九州電力株式会社

玄海原子力発電所原子炉施設保安規定変更認可申請書の一部補正について

玄海原子力発電所原子炉施設保安規定  
変更前後比較表

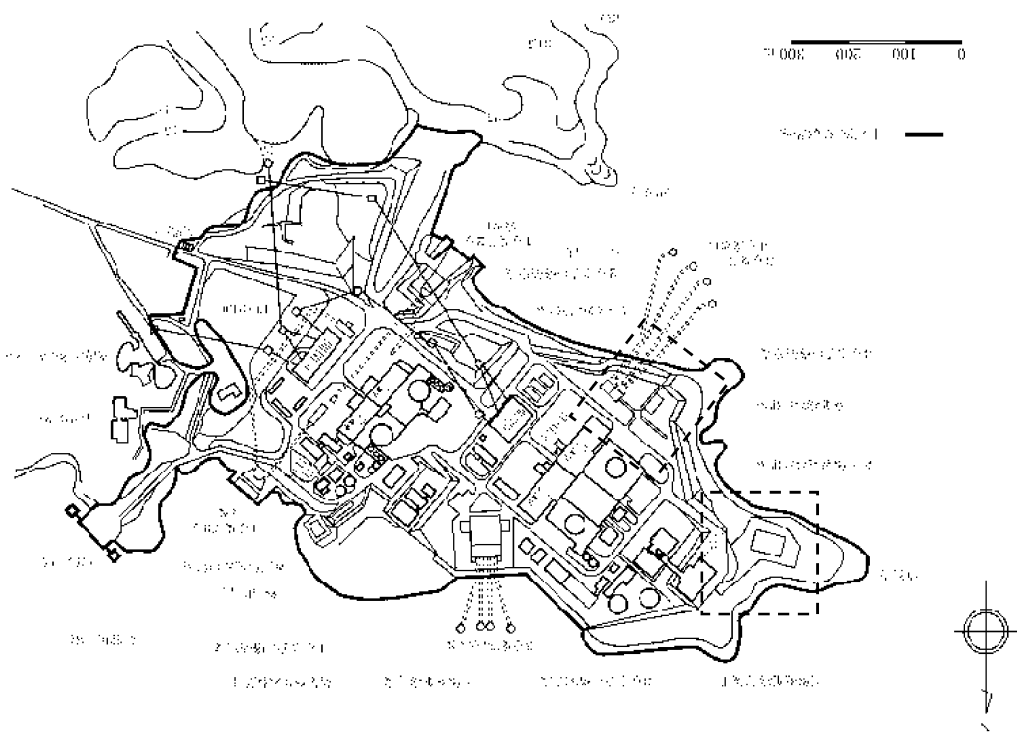
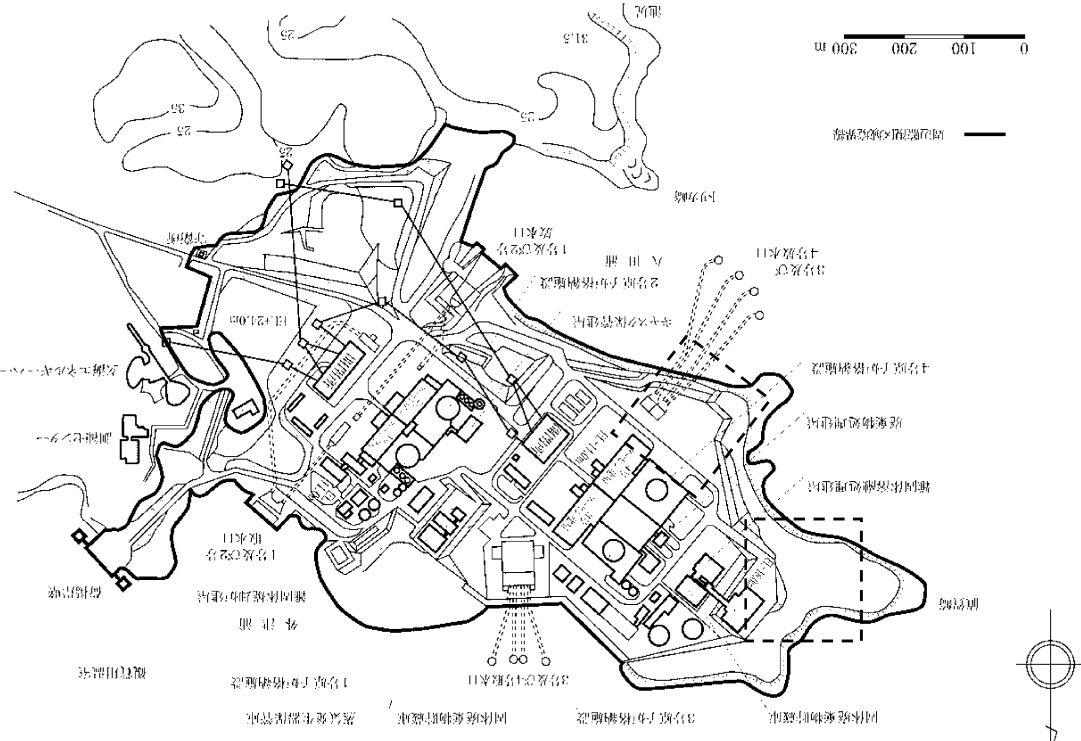
表 35-1	表 35-1																																											
<table border="1" style="width: 100%; border-collapse: collapse;"> <tr><td style="width: 33%;">タンク点検等</td><td style="width: 33%;">監視カメラ点検等</td><td style="width: 33%;">監視カメラ点検等</td></tr> <tr><td>ポンプ点検等</td><td>扉・シヤッター修理他作業</td><td>扉・シヤッター修理他作業</td></tr> <tr><td>バルブ点検等</td><td>清掃作業</td><td>清掃作業</td></tr> <tr><td>配管点検等</td><td>建物補修</td><td>建物補修</td></tr> <tr><td>ケーブル点検等</td><td>搬出入作業</td><td>搬出入作業</td></tr> <tr><td>空調点検等</td><td>物品の仮置</td><td>物品の仮置</td></tr> <tr><td>計測器類点検等</td><td>燃料取替用水タンク水の回収作業</td><td>燃料取替用水タンク水の回収作業</td></tr> </table>	タンク点検等	監視カメラ点検等	監視カメラ点検等	ポンプ点検等	扉・シヤッター修理他作業	扉・シヤッター修理他作業	バルブ点検等	清掃作業	清掃作業	配管点検等	建物補修	建物補修	ケーブル点検等	搬出入作業	搬出入作業	空調点検等	物品の仮置	物品の仮置	計測器類点検等	燃料取替用水タンク水の回収作業	燃料取替用水タンク水の回収作業	<table border="1" style="width: 100%; border-collapse: collapse;"> <tr><td style="width: 33%;">タンク点検等</td><td style="width: 33%;">監視カメラ点検等</td><td style="width: 33%;">監視カメラ点検等</td></tr> <tr><td>ポンプ点検等</td><td>扉・シヤッター修理他作業</td><td>扉・シヤッター修理他作業</td></tr> <tr><td>バルブ点検等</td><td>清掃作業</td><td>清掃作業</td></tr> <tr><td>配管点検等</td><td>建物補修</td><td>建物補修</td></tr> <tr><td>ケーブル点検等</td><td>搬出入作業</td><td>搬出入作業</td></tr> <tr><td>空調点検等</td><td>物品の仮置</td><td>物品の仮置</td></tr> <tr><td>計測器類点検等</td><td>燃料取替用水タンク水の回収作業</td><td>燃料取替用水タンク水の回収作業</td></tr> </table>	タンク点検等	監視カメラ点検等	監視カメラ点検等	ポンプ点検等	扉・シヤッター修理他作業	扉・シヤッター修理他作業	バルブ点検等	清掃作業	清掃作業	配管点検等	建物補修	建物補修	ケーブル点検等	搬出入作業	搬出入作業	空調点検等	物品の仮置	物品の仮置	計測器類点検等	燃料取替用水タンク水の回収作業	燃料取替用水タンク水の回収作業
